Beschlussvorlage zur Sitzung des Gemeinderats am 28.09.2022
Kiesabbau in Rheinau; Informationen zur Vorbereitung
strategischer Entscheidungen

Anlagenpaket 5

7313-h

Synoptische Darstellung der Ergebnisse der 1. Offenlage

Kiesabbaufäche Kieswerk Honau

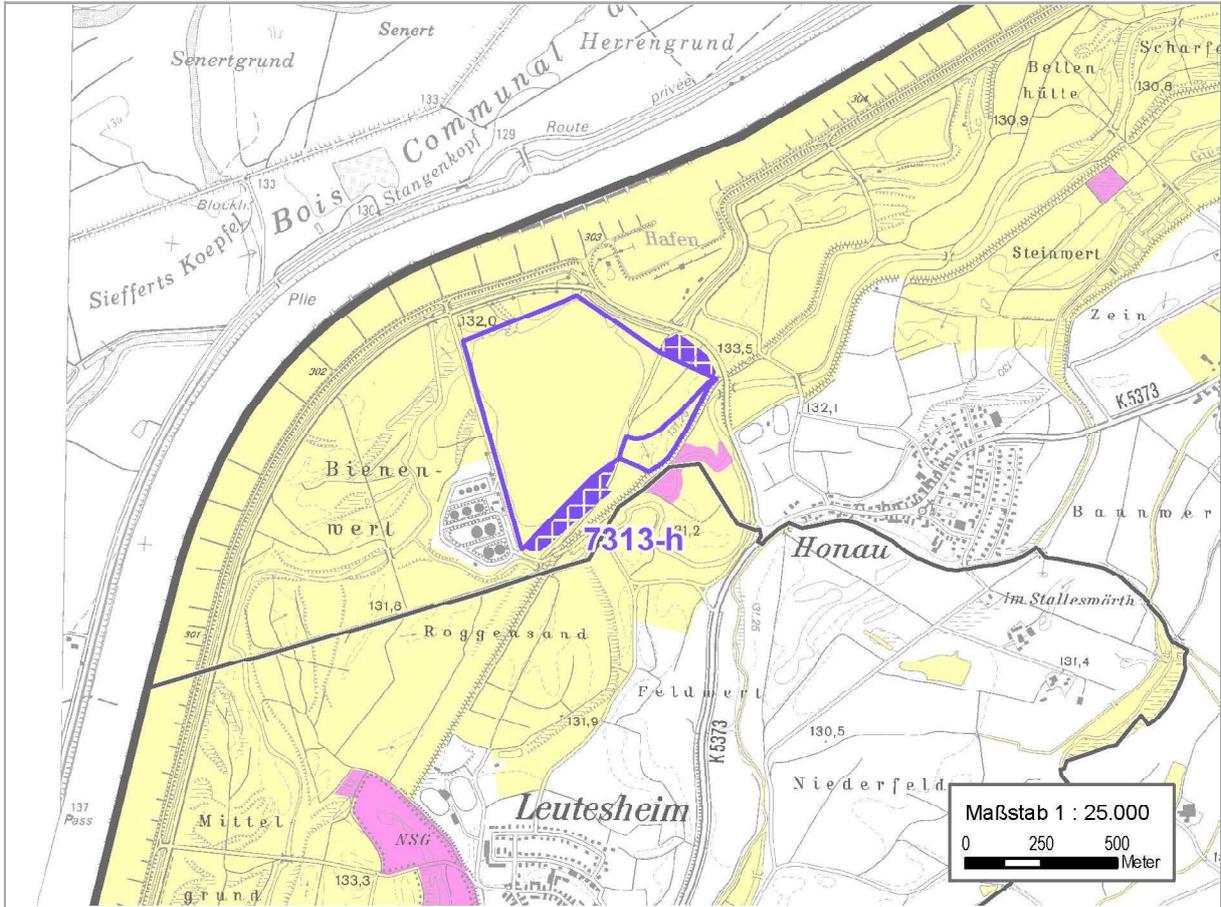
Lfd.Nr.	ID	Standort	Absender	Äußerung	Abwägungsvorschlag der Verbandsgeschäftsstelle
553	3168	7313-h	Regierungspräsidium Freiburg Ref. 55 Naturschutz, Recht und Ref. 56 Naturschutz und Landschaftspflege 79114 Freiburg im Breisgau	Nr. 7313-h, Rheinau-Honau: Der Baggersee liegt im Vogelschutzgebiet „Rheinniederung Kehl-Helmlingen“. Auf der nord-westlichen Teilfläche des darge- stellten Abbaugbietes hat sich in dem dort vorhandenen Pappel- wald seit einigen Jahren eine Brutkolonie des Kormorans etabliert.	Berücksichtigung Die Lage im Vogelschutzgebiet wird gesehen und ist im Umwelt- bericht dokumentiert. Der Hinweis auf Artenschutzbelange gemäß BNatSchG wird zur Kenntnis genommen. Die Referate 55 und 56

Lfd.Nr.	ID	Standort	Absender	Äußerung	Abwägungsvorschlag der Verbandsgeschäftsstelle
				Außerdem wird dieser Bereich vom Kormoran als Winter-Schlafplatz genutzt. Der Kormoran ist eine besonders geschützte Art nach BNatSchG. Die Inanspruchnahme dieses Abbaugbietes würde mit hoher Wahrscheinlichkeit ein Totalverlust der Brutkolonie und des Schlafplatzes zur Folge haben. Aus diesem Grund beantragen wir, auf diesen Teilbereich der Abbaufläche zu verzichten.	des Regierungspräsidiums Freiburg teilen mit Nachricht vom 23.6.2015 dazu klarstellend mit, dass damit für die nord-westliche Teilfläche des dargestellten Abbaugbietes - auch unter Beachtung von möglichen CEF-Maßnahmen oder der Ausnahmemöglichkeit nach § 45 BNatSchG - unüberwindbar entgegenstehende fachrechtliche Restriktionen aufgrund § 44 BNatSchG vorliegen („rote Ampel“). Da die regionalplanerische Festlegung des in Rede stehenden Abbaugbiets wegen fachrechtlich zwingender Gründe damit nicht vollziehbar wäre, fehlt dafür das notwendige Planerfordernis. Daher wird auf die Festlegung der im Offenlage-Entwurf enthaltenen nord-westlichen Teilfläche am Standort 7313-h verzichtet. Stattdessen wird das dort festgelegte ‚Vorranggebiet für den vorbeugenden Hochwasserschutz‘ auf den Teilbereich erweitert. Die Anregung, auf den nordwestlichen Teilbereich der Abbaugbiete am Standort 7313-h zu verzichten, wird damit berücksichtigt.

554	3373	7313-h	Regierungspräsidium Freiburg Ref. 82 Forstpolitik und forstliche Förderung 79114 Freiburg im Breisgau	Flächenbedarf (bzw. davon ha Wald): - 5,2 (4,5 Wald) Erweiterung Bemerkungen: - tlw. Immissionsschutzwald - tlw. Klimaschutzwald - tlw. Sichtschutzwald - VSG „Rheinniederung Kehl-Helmlingen“ - Biotope „Pappelbestand am Baggersee NW Honau“ und „Alt- wasser S Baggersee W Honau“ betroffen Forstfachliche Wertung: - Es bestehen forstfachliche Bedenken wg. der Zerschneidung des Waldbandes entlang des Rheins [forstfachliche Kategorie: gelb / verkleinern bzw. prüfen]	Kenntnisnahme Die Hinweise zu Standort 8011-h insbesondere die forstfachlichen Bedenken wg. der Zerschneidung des Waldbandes entlang des Rheins werden zur Kenntnis genommen. Die Lage im Immissionsschutzwald, Sichtschutzwald und Klimaschutzwald werden zur Kenntnis genommen. Die Lage im Vogelschutzgebiet wird gesehen und ist im Umweltbericht dokumentiert, die Betroffenheit von gesetzlich geschützten Biotopen wird zur Kenntnis genommen. Bislang liegen in Bezug auf diesen Gebietsschutz vonseiten der Fachbehörden keine Aussagen vor, nach denen ein Abbau fachrechtlich zwingend ausgeschlossen wäre. Für die nord-westliche Teilfläche des dargestellten Abbaugbietes werden jedoch unüberwindbar entgegenstehende fachrechtliche Restriktionen gemäß § 44 BNatSchG vorgebracht (siehe Stellungnahme Regierungspräsidium Freiburg (ID 3168)). Daher wird auf die Festlegung der im Offenlage-Entwurf enthaltenen nord-westlichen Teilfläche am Standort 7313-h verzichtet. Im Ergebnis mindert dies zugleich die Zerschneidung des Waldbandes entlang des Rheins.

555	3299	7313-h	Regierungspräsidium Freiburg Abt. 9 Landesamt für Geologie, Rohstoffe und Bergbau (LGRB) 79114 Freiburg im Breisgau	VA 7313-h Erweiterung Ziel: Standortsicherung der Kgr. Rheinau-Honau (RG 7313-3). Nutzbare Kiesmächtigkeit (KMR 50, Blatt L 7312): etwas über 80 m. Genehmigte Abbautiefe RG 7313-9: ca. 75 m. Erkundungsgrad: Aktueller Kiesabbau RG 7313-3 und LGRB-Rohstofferkundungsbohrung R07313/B5 (B07313/53; ET = 90 m u. A.; nutzbare Kiesmächtigkeit rd. 82 m) unmittelbar W der	Kenntnisnahme Die positive rohstoffgeologische Bewertung des Standortes 7313-h wird zur Kenntnis genommen. Die Geschäftsstelle hat einen möglichen Neuaufschluss im „Roggensand“ auf Gemarkung der Stadt Kehl geprüft, aber der resultierende Suchraum weist einen hohen Raumwiderstand und eine geringe Gunstbewertung auf. In der überfachlichen und überörtlichen Gesamtschau gemäß der ge-

Lfd.Nr.	ID	Standort	Absender	Äußerung	Abwägungsvorschlag der Verbandsgeschäftsstelle
				<p>Kiesgrube. Dimensionierung: Kein Hinweis erforderlich, Erweiterung der bestehenden Abbaustelle. Rohstoffgeol. Bewertung: Positiv, Erweiterung zur Standortsicherung. Hinweis: Zur langfristigen Standortsicherung des Kieswerks wäre ein Neuaufschluss direkt E der K 5373 oder im Gewann „Roggensand“, S der jetzigen Kiesgrube, erforderlich (nutzbare Kiesmächtigkeit nach der KMR 50, Blatt L 7312, in beiden Gebieten knapp über 80 m). [Hinweis: „VA“ steht für Abbaugelände, „ET“ steht für Endteufe, „KMR 50“ steht für Karte der mineralischen Rohstoffe von Baden-Württemberg im Maßstab 1:50000]</p>	<p>wählten Methodik in Erwägung des Verhältnisses von Gunst und Raumwiderstand handelt es sich um ein unzureichend geeignetes Gebiet. Der Hinweis auf einen möglichen Neuaufschluss direkt östlich der K5373 kann inhaltlich nicht nachvollzogen werden, weil dieser aufgrund notwendiger Abstände zur Wohnbebauung nicht in unmittelbarer Nähe zum bestehenden Abbaustandort 7313-h läge, eine betriebliche Interessensgebietenmeldung liegt für den Bereich nicht vor. Zum von ISTE und der Betreiberfirma angeregten Neuaufschluss nordöstlich des bestehenden Sees siehe dort (siehe Stellungnahme Firma (ID 489), Stellungnahme Firma (ID 3975) und Stellungnahme ISTE (ID 2423)).</p>

556	4214	7313-h	Landratsamt Ortenaukreis 77652 Offenburg [Untere Forstbehörde]	<p>7313-h Rheinau-Honau Die Planung sieht durch die Erweiterung eine Waldinanspruchnahme mit ca. 4,5 ha vor. Die Flächen sind Teil des VSG Kehl-Helmlingen und zu Teilen als Immissionsschutzwald, Klimaschutzwald und Sichtschutzwald ausgewiesen. Zusätzlich sind zwei Waldbiotope betroffen (Gewässer-Biotop-Nr. 7313-1147-95 und Wald mit schützenswerten Pflanzen - Biotop-Nr. 7313-1141-95).</p>	<p>Kenntnisnahme</p> <p>Die Hinweise zu Standort 7313-h werden zur Kenntnis genommen. Die Lage im Immissionsschutzwald, Sichtschutzwald und Klimaschutzwald werden zur Kenntnis genommen. Die Lage im Vogelschutzgebiet wird gesehen und ist im Umweltbericht dokumentiert, die Betroffenheit von gesetzlich geschützten Biotopen wird zur Kenntnis genommen. Bislang liegen in Bezug auf diesen Gebietschutz vonseiten der Fachbehörden keine Aussagen vor, nach denen ein Abbau fachrechtlich zwingend ausgeschlossen wäre. <i>Hinweis:</i> Aufgrund fachrechtlich zwingender Restriktionen (siehe Stellungnahme Regierungspräsidium Freiburg (ID 3168)) muss das im Offenlage-Entwurf festgelegte nord-westliche Abbaugelände am Standort 7313-h entfallen.</p>

557	4213	7313-h	Landratsamt Ortenaukreis 77652 Offenburg [Untere Naturschutzbehörde]	<p>7313-h Rheinau-Honau Die drei vorgesehenen Erweiterungen am Honauer Baggersee liegen im Vogelschutzgebiet „Rheinniederung Kehl-Helmlingen“. Bei der nordöstlichen Erweiterungsfläche kommt es zu irreversiblen Verlust von landwirtschaftlich genutztem Boden, der die Habitatfunktion für terrestrische Lebensgemeinschaften insbesondere als Nahrungs- und als Rastplatz erfüllt. Im südöstlichen Erweiterungsbereich wird außer einem typischen Auwaldstreifen mit Altholzvorkommen - als Lebensraum für Spechte und holzbewohnenden Insekten - ein Altwasserzug verschwinden, der als Bruthabitat u. a. für Schnatter-, Reiherente und Zwergtaucher wichtig ist und ein geschütztes Waldbiotop (Nr. 27313 -317-1147) darstellt. Betroffen in dieser Fläche ist ein weiteres Biotop (Nr. 17313 -317-2115) mit Magerrasenrelikten von lokaler Bedeutung für besondere Pflanzenarten. Auf der nordwestlichen Erweiterungsfläche haben sich im Pappelbestand eine Kormoran- (bis 45 Paa-</p>	<p>Berücksichtigung</p> <p>Die Lage im Vogelschutzgebiet wird gesehen und ist im Umweltbericht dokumentiert, die Betroffenheit von gesetzlich geschützten Biotopen wird zur Kenntnis genommen. Bislang liegen in Bezug auf diesen Gebietschutz vonseiten der Fachbehörden keine Aussagen vor, nach denen ein Abbau fachrechtlich zwingend ausgeschlossen wäre. Der insbesondere im nordöstlichen und südwestlichen Abbaugelände vorliegende hohe naturschutzfachliche und -rechtliche Raumwiderstand wird zur Kenntnis genommen. Der Hinweis auf Artenschutzbelange gemäß BNatSchG wird zur Kenntnis genommen. Die Referate 55 und 56 des Regierungspräsidiums Freiburg teilen mit Nachricht vom 23.6.2015 dazu klarstellend mit, dass damit für die nord-westliche Teilfläche des dargestellten Abbaugeländes - auch unter Beachtung von möglichen CEF-Maßnahmen oder der Ausnahmemöglichkeit nach § 45</p>

Lfd.Nr.	ID	Standort	Absender	Äußerung	Abwägungsvorschlag der Verbandsgeschäftsstelle
				<p>re) und eine Graureiherkolonie (bis 10 Paare) schon seit über zehn Jahre angesiedelt. Beide Arten sind nach BNatSchG besonders geschützt. Ein Eingriff in diese Fläche bedeutet Totalverlust der Kolonien. Am östlichen Pappelbestandsrand im Übergang zur Wasserfläche ist ein temporärer Schlafplatz von Silberreiher sowie ein regelmäßiger Nahrungs- und Ruheplatz von Krick- und Stockente im Winterhalbjahr.</p> <p>Der Bewertung der gesamten Erweiterungsflächen mit erheblich negativen Auswirkungen im Umweltbericht schließen wir uns voll umfänglich an. Aus naturschutzfachlicher Sicht sollten die Erweiterungen im westlichen Bereich nicht weiter verfolgt werden.</p>	<p>BNatSchG - unüberwindbar entgegenstehende fachrechtliche Restriktionen gemäß § 44 BNatSchG vorliegen („rote Ampel“). Da die regionalplanerische Festlegung des in Rede stehenden Abbaugebiets wegen fachrechtlich zwingender Gründe damit nicht vollziehbar wäre, fehlt dafür das notwendige Planerfordernis. Daher wird auf die Festlegung der im Offenlage-Entwurf enthaltenen nord-westlichen Teilfläche am Standort 7313-h verzichtet. Stattdessen wird das dort festgelegte ‚Vorranggebiet für den vorbeugenden Hochwasserschutz‘ auf den Teilbereich erweitert.</p> <p>Die Anregung, auf den nordwestlichen Teilbereich der Abbaugebiete am Standort 7313-h zu verzichten, wird damit berücksichtigt.</p>

558	2534	7313-h	Landratsamt Ortenaukreis 77652 Offenburg [Untere Wasserbehörde]	<p>7313-h Rheinau-Honau</p> <p>Bei den ausgewiesenen Abbauf lächen an der aktiven Kiesgrube Rheinau-Honau handelt es sich um drei kleinere Einzelflächen mit je. ca. 2 ha. Durch die Erweiterungsflächen wird sich die ohnehin schon gute Seeform geringfügig verbessern. Der Wert der Längsstreckung reduziert sich von 1,5 auf 1,4. Der Flächeneffizienzquotient ist für die Arrondierungsflächen überdurchschnittlich. An der Kiesgrube bestehen neben den ausgewiesenen Flächen zukünftig keine Erweiterungsmöglichkeiten.</p> <p>Im Sinne einer effizienten Ausbeute einer in Betrieb befindlichen Lagerstätte, sollten aus wasserwirtschaftlicher Sicht die Abbauf lächen, soweit keine anderen fachlichen Belange entgegen stehen, für den Kiesabbau verwendet werden.</p>	<p>Berücksichtigung</p> <p>Die wasserwirtschaftlichen Hinweise zur Seeform und Längsstreckung werden zur Kenntnis genommen, die hohe Flächeneffizienz wird gesehen. Trotz der in der Offenlage vorgebrachten hohen Raumwiderstände überwiegen die Belange zur Sicherung der regionalen Rohstoffversorgung und des langfristigen Standorterhalts, unter Berücksichtigung anderweitiger Einwendungen, der regionalen Gesamtschau, möglicher Alternativen und der Bedarfsangemessenheit der regionalen Gebietskulisse die einer Festlegung entgegenstehenden Belange.</p> <p>Aufgrund fachrechtlich zwingender Kriterien (siehe Stellungnahme Regierungspräsidium Freiburg (ID 3168)) muss das nord-westliche Erweiterungsteilgebiet am bestehenden See des Standort 7313-h entfallen.</p> <p>Die Anregung, im Sinne einer effizienten Ausbeute einer in Betrieb befindlichen Lagerstätte, die Abbaugebiete am Standort 7313-h, soweit keine überwiegenden anderen fachlichen oder fachrechtlich zwingenden Belange entgegen stehen, als Gebiete für Rohstoffvorkommen festzulegen wird daher berücksichtigt.</p>

559	2423	7313-h 7313-x1	Industrieverband Steine und Erden Baden-Württemberg e. V. (ISTE) 73760 Ostfildern	<p>4.7 Rheinau-Honau RVSO-Nr. 7313-h LGRB-Nr. 7313-3</p> <p>Die Darstellung dreier Vorranggebiete für den Abbau oberflächennaher Rohstoffe, die in den Regionalplan zu übernehmen sind, in Form von Arrondierungen des bestehenden Baggersees stellt bei weitem keine ausreichende Rohstoffsicherung für das Unternehmen dar. Zur Gewährleistung der mittel- und längerfristigen Rohstoffsicherung für die Kieswerk Rheinau-Honau GmbH ist daher ergänzend in der Raumnutzungskarte ein Vorranggebiet zur Sicherung von Rohstoffen im Nordosten des bestehenden Baggersees festzulegen und in der Raumnutzungskarte darzustellen. Die Abgrenzung ist der beigefügten Karte zu entnehmen. [Der Stellungnahme ist eine Kartendarstellung beigefügt]. Einem Si-</p>	<p>Keine Berücksichtigung</p> <p>Der Standort 7313-h ist umgeben von hohen technischen und fachrechtlichen Restriktionen. Die 2010 gemeldeten Interessensgebiete zur Erweiterung des Abbausees wurden trotz hoher erkennbarer naturschutzfachlicher Raumwiderstände in der ersten Offenlage als Abbaugebiete festgelegt, es handelt sich nach Einschätzung der unteren Wasserbehörde um die letzten Erweiterungsmöglichkeiten an der Kiesgrube (vgl. Stellungnahme Landratsamt Ortenaukreis (ID 2534)). Dass der grundsätzliche planerisch angestrebte Zeithorizont von 2x20 Jahren mit den Gebietsfestlegungen am Standort 7313-h deutlich unterschritten wird, wird</p>

Lfd.Nr.	ID	Standort	Absender	Äußerung	Abwägungsvorschlag der Verbandsgeschäftsstelle
				<p>cherungsgebiet in diesem Bereich stehen keine unüberwindbaren Hindernisse entgegen. Das ursprünglich gemeldete Vorranggebiet für den Abbau kann aufgrund der Haltung des Ortschaftsrates Honau derzeit nicht aufrechterhalten werden, umso mehr sollten auf der Fläche jedoch alle Maßnahmen ausgeschlossen werden, die einem späteren Rohstoffabbau entgegenstehen oder diesen erschweren. Dies ist durch die Darstellung eines Vorranggebietes zur Sicherung von Rohstoffen zu gewährleisten.</p>	<p>gesehen. Das ca. 16 ha große, nicht im Offenlage-Entwurf festgelegte Interessensgebiet für einen Neuaufschluss (7313-x1) liegt im geplanten Polder Freistett und sieht eine Inanspruchnahme des Hochwasserdamm XIII vor. Wie der Betreiberfirma seit 2011 bekannt ist, wird es u.a. vom Referat 53.3 des Regierungspräsidiums Freiburg sehr kritisch bewertet. Eine bestätigende, ablehnende Position wird auch in der Offenlage vorgetragen (siehe Stellungnahme Regierungspräsidium Freiburg (ID 3236)). Das Referat 53.3 teilt dem Regionalverband mit Einschätzung vom 13.05.2011 mit, es sei nicht davon auszugehen, dass der Hochwasserdamm XIII in Anspruch genommen werden kann. Eine in den Gesprächen Ende 2011 mit der Betreiberfirma vereinbarte Machbarkeitsstudie zur Möglichkeit einer Dammverlegung wurde von der Firma weder den Fachbehörden noch dem Regionalverband vorgelegt, bislang werden nur mit den Fachbehörden nicht abgestimmte „überschlägige Betrachtungen“ eines Ingenieurbüros zitiert, ein von der Firma übermitteltes „Exposé“ vom Juli 2013 vermittelt keinerlei neuen Erkenntnisse zur o.g. Frage. Daher ist von einer Aufrechterhaltung des Hochwasserdammes XIII auszugehen, die der Umsetzung des Interessensgebiet in seiner ca. 16 ha großen Form, analog der ISTE-Meldung entgegensteht. Selbst, wenn das von der Firma und dem ISTE übermittelte und nicht im Offenlage-Entwurf festgelegte Interessensgebiet für einen Neuaufschluss (7313-x1) festgelegt werden könnte, wäre seine Gesamteignung in der überfachlichen und überörtlichen Gesamtschau gemäß der gewählten Methodik, in Erwägung des Verhältnisses von Gunst und Raumwiderstand insgesamt als nicht ausreichend geeignet zu beurteilen, weil hohe vorhandene Raumwiderstände einer geringen Eignung gegenüber zu stellen sind. Die kritische Einschätzung des angeregten Neuaufschluss wird von der Einschätzung der Unteren Wasserbehörde vom 24.04.2012 bestätigt, nach der der Neuaufschluss u.a. wegen des „unverhältnismäßigen großen Flächenverbrauch in Bezug auf die Rohstoffausbeute“ von der Wasserbehörde abgelehnt wird. Die Anregung, das ca. 16 ha große Interessensgebiet für einen Neuaufschluss entsprechend der Abgrenzung der übermittelten Karte als Sicherungsgebiet festzulegen, wird daher nicht berücksichtigt. <i>Hinweis:</i> Aufgrund fachrechtlich zwingender Kriterien (siehe Stellungnahme Regierungspräsidium Freiburg (ID 3168)) muss das im Offenlage-Entwurf festgelegte nord-westliche Abbaugelände am Standort 7313-h entfallen. <i>Hinweis:</i> Die Firma verweist in ihrem „Exposé“ darauf, dass in der Vergangenheit Feinmaterial in den See zurückgeleitet wurde,</p>

Lfd.Nr.	ID	Standort	Absender	Äußerung	Abwägungsvorschlag der Verbandsgeschäftsstelle
					<p>sodass nun erhebliche Restmassen unter einer Sedimentschicht liegen, deren wirtschaftliche Gewinnbarkeit daher derzeit nicht gegeben scheint. Die im Exposé angegeben 40-50 m erreichter Abbautiefe sind dabei einer am Ort vorliegenden rohstoffgeologisch nutzbaren Mächtigkeit von 80-90 m gegenüber zustellen. Die Lösung des Problems der Feinsedimentauflage bietet daher erhebliches zusätzliches Potenzial. Der Regionalverband begrüßt, dass die Firma nach eigenen Angaben weiterhin nach realisierbaren Lösungen dafür sucht.</p>

LfdNr	Kap.	Standort	ID	Absender	Äußerung	Abwägungsvorschlag der Verwaltung
644	3.5	7313-h	5602	Regierungspräsidium Freiburg Ref. 55 Naturschutz, Recht und Ref. 56 Naturschutz und Landschaftspflege	3.5 Gebiete für Rohstoffvorkommen [...] Ortenaukreis (OG) [...] Ebenso möchten wir in positiver Weise hervorheben, dass die Vorranggebiete für den Abbau bzw. zur Sicherung oberflä-	Kenntnisnahme Die zustimmende Stellungnahme wird zur Kenntnis genommen.

LfdNr	Kap.	Standort	ID	Absender	Äußerung	Abwägungsvorschlag der Verwaltung
				79114 Freiburg im Breisgau	chennaher Rohstoffe an den Standorten [...] - 7313-h, Gemarkung Rheinau-Honau in ihrer Flächenausdehnung reduziert wurden. Unsere im Rahmen der 1. Offenlage vorgebrachten Anregungen und Bedenken konnten insofern zumindest teilweise berücksichtigt werden.	
645	3.5	7313-h	5627	Regierungspräsidium Freiburg Ref. 82 Forstpolitik und forstliche Förderung 79114 Freiburg im Breisgau	Bezeichnung: 7313-h Flächenbedarf (bzw. davon ha Wald): 5,2 (4,5 Wald) Erweiterung Bemerkungen: - tlw. Immissionsschutzwald - tlw. Klimaschutzwald - tlw. Sichtschutzwald - VSG "Rheinniederung Kehl-Helmlingen" - Biotop "Altwasser S Baggersee W Honau" betroffen Forstfachliche Wertung: verkleinern bzw. prüfen Reduktion von 5,2 ha auf 3,4 ha --> Weitergehende Prüfung erforderlich	Kenntnisnahme (bereits im Planentwurf berücksichtigt) Die bereits im Rahmen des ersten Offenlage- und Beteiligungsverfahrens hierzu vorgebrachten Hinweise werden zur Kenntnis genommen. Auf den Abwägungsbeschluss vom 26.11.2015 (ID 3373) wird verwiesen. Weitergehende Prüfungen können im nachgelagerten Genehmigungsverfahren erfolgen.

646	3.5	7313-h	5779	Landratsamt Ortenaukreis 77652 Offenburg	7313-h Rheinau-Honau (Abbaufläche) Die Planung sieht eine Verringerung der Waldinanspruchnahme von 5,2 ha auf 3,4 ha vor. Die Flächen sind Teil des Vogelschutzgebiets "Kehl-Helmlingen" und zu Teilen als Immissionsschutzwald, Klimaschutzwald und Sichtschutzwald ausgewiesen. Zusätzlich sind zwei Waldbiotope betroffen (Gewässer - Biotop-Nr. 7313-1147-95 u. Wald mit schützenswerten Pflanzen - Biotop-Nr. 7313-1141-95). Naturschutzfachlich können wir der Planung zustimmen; wegen der Zerschneidung des Waldbandes entlang des Rheins halten wir es jedoch für geboten, die Waldflächen im Falle einer Antragstellung weiter zu prüfen.	Kenntnisnahme Die Ausführungen werden zur Kenntnis genommen. Die bereits im Rahmen des ersten Offenlage- und Beteiligungsverfahrens hierzu vorgebrachten Hinweise werden zur Kenntnis genommen. Auf den Abwägungsbeschluss vom 26.11.2015 (ID 4214) wird verwiesen. Weitergehende Prüfungen können im nachgelagerten Genehmigungsverfahren erfolgen.

647	3.5	7313-h	5351	Industrieverband Steine und Erden Baden-Württemberg e. V. (ISTE) 73760 Ostfildern	7313-h Honau: Wir wenden uns gegen die Formulierung "Gebiet verändert" im Dokument "Teilauszüge Raumnutzungskarte", Seite 4 sowie die Formulierung "Verzicht" im Umweltbericht Seite 160: Hierdurch wird suggeriert, dass die Gebiete mehr oder weniger flächengleich verändert wurden bzw. von Unternehmensseite hierauf verzichtet wurde. Dies ist jedoch nicht der Fall, da faktisch das für die Kiesgewinnung ergiebigste Teilgebiet gestrichen wurde. Es muss folglich formuliert werden: "Gebiet erheblich reduziert" bzw. "Teilgebiet gestrichen". Die interessanteste Fläche mit ca. 2,85 ha im Norden ist entfallen. Die verbliebenen Flächen im Süden und Osten sind aufgrund hoher naturschutzfachlicher Hürden und bereits her-	Keine Berücksichtigung Die Ausführungen zum Dokument "Teilauszüge aus der Raumnutzungskarte" (Anlage 3 zu DS PIA 03/15) und zum Umweltbericht werden zur Kenntnis genommen. Mit der Formulierung "Verzicht" wird lediglich die einschlägige Entscheidung des Regionalverbands dokumentiert. Die Formulierungen in beiden Dokumenten wurden nicht aus der Sicht der Unternehmen gewählt. Die Erforderlichkeit für eine Änderung der Formulierung ist nicht gegeben. Die Ausführungen zu den im zweiten Offenlage-Entwurf enthaltenen Gebietsabgrenzungen werden zur Kenntnis genommen. Auf die Erläuterungen in der Behandlung der Stellungnahme (ID 2423) zum ersten Offenla-

LfdNr	Kap.	Standort	ID	Absender	Äußerung	Abwägungsvorschlag der Verwaltung
					<p>gestellter Flachwasserzonen vor den Vorranggebieten wirtschaftlich kaum tragbar. Der Regionalverband hat den Aufschluss eines Erweiterungssees nicht mitgetragen. Ebenso wurde durch den Regionalverband kein alternatives Vorranggebiet für einen Erweiterungssee vorgeschlagen. Dem Kieswerk Rheinau-Honau wurde somit, einschließlich seiner Schiffsverladung, keine Zukunftsperspektive aufgezeigt.</p>	<p>ge-Entwurf wird verwiesen. Die Anregung die Formulierungen zu ändern wird nicht berücksichtigt.</p>
